# 泊発電所

## 火山影響評価のうち立地評価について

令和4年12月27日  
北海道電力株式会社

○令和3年10月14日審査会合の指摘事項を以下に示す。

敷地から半径160km以内の範囲にある第四紀火山の位置図 中野ほか編(2013)に基づき作成

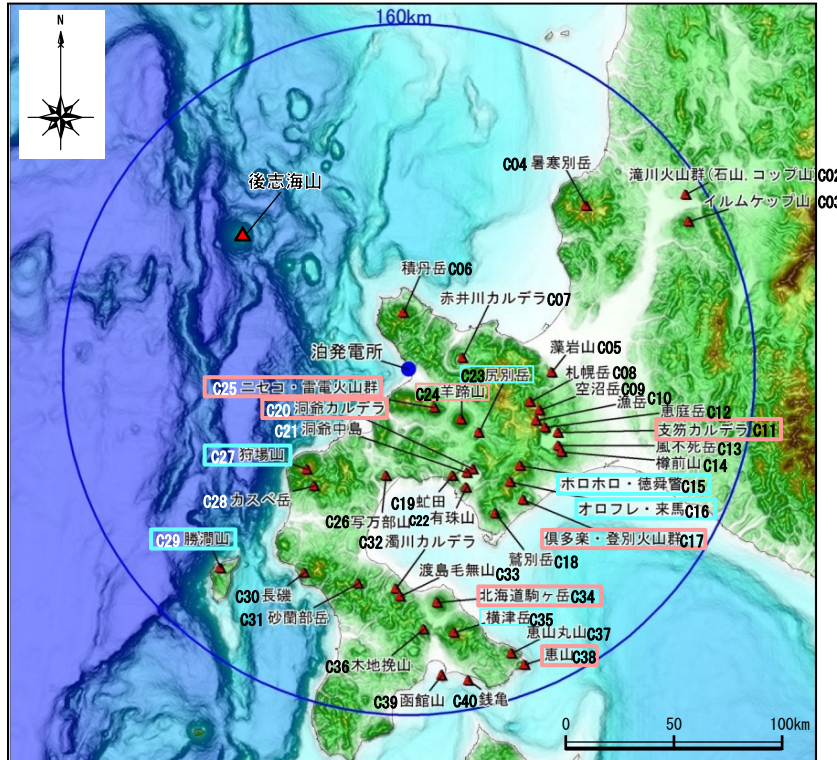
※4 R3.10.14審査会合資料においては、敷地からニセコ・雷電火山群までの距離について、中野ほか編(2013)において代表点として示されているニセコアンヌプリまでの距離21.5km(約22km)を記載していたが、現在の活動中心であるイワオヌプリまでの距離19.7km(約20km)とすることが適切であることから、今回修正した。

支笏カルデラ周辺の火山地質図(中野ほか編(2013)に加筆)

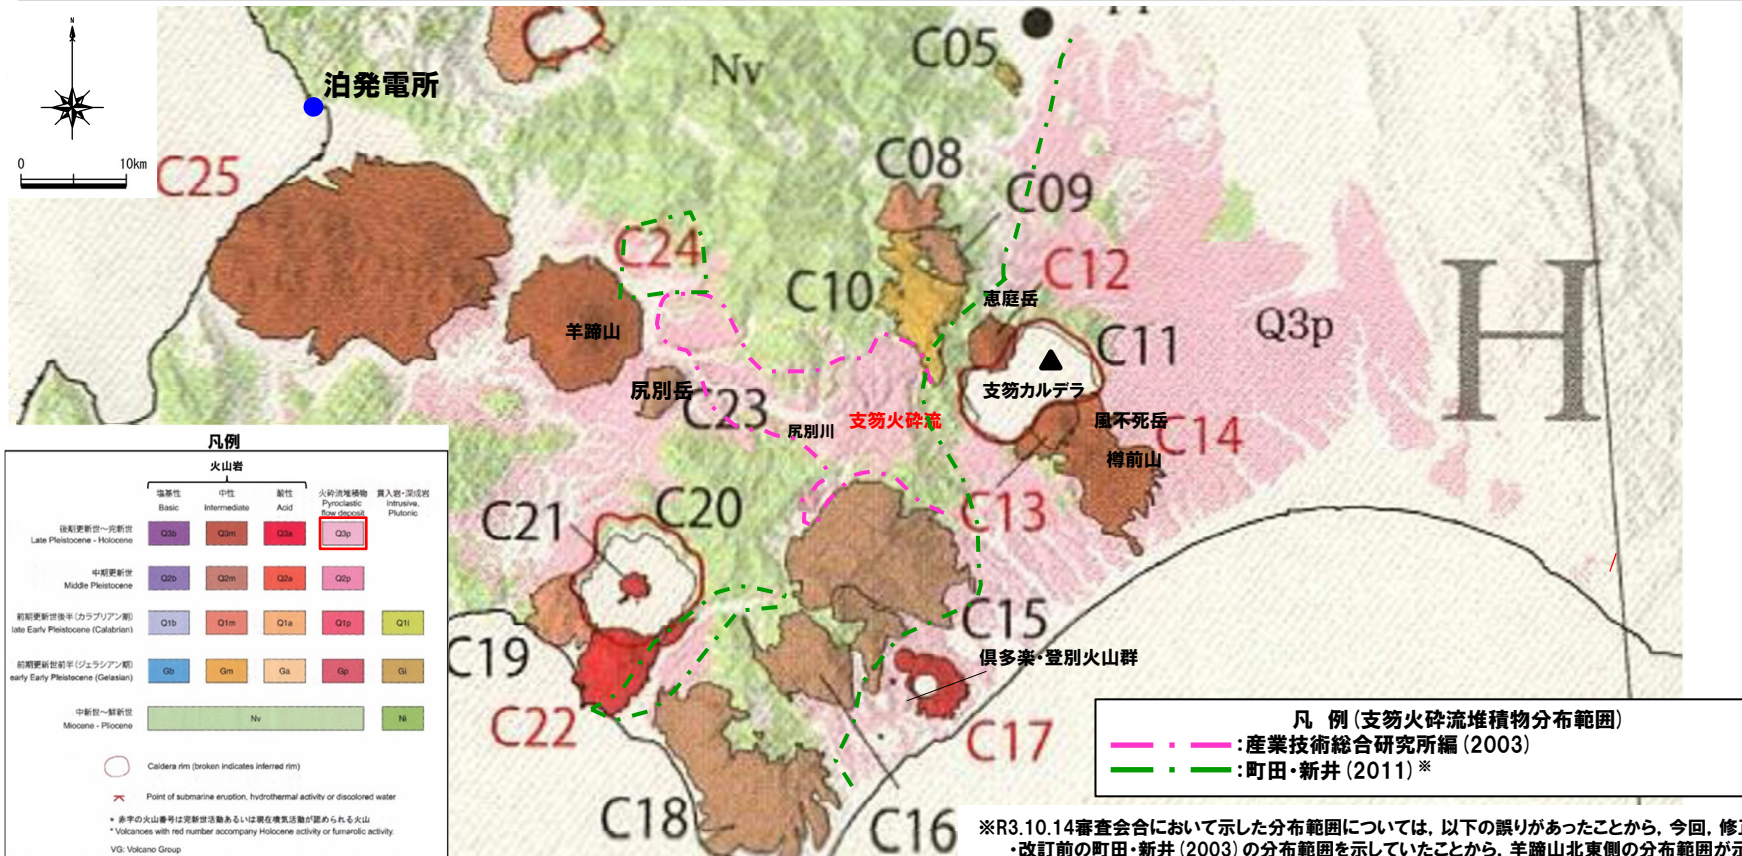
※R3.10.14審査会合において示した分布範囲については、以下の誤りがあったことから、今回、修正を実施した。  
 ・改訂前の町田・新井(2003)の分布範囲を示していたことから、羊蹄山北東側の分布範囲が示されていなかった。  
 ・支笏カルデラ南西方向の分布については、倶多楽・登別火山群の東側までとなっていた。  
 ・洞爺カルデラ南東側の分布範囲が示されていなかった。  
 なお、町田・新井(2011)においては、支笏火砕流堆積物が洞爺カルデラ南東側に分布するとされているものの、支笏火砕流堆積物の火口からの距離と層厚の関係を取りまとめている山元(2016)においては、当該範囲の火砕流堆積物のデータは示されておらず、当該範囲の露頭調査を実施しているGoto et al.(2018)においても、洞爺火砕流堆積物は確認されているが、支笏火砕流堆積物は確認されていない。
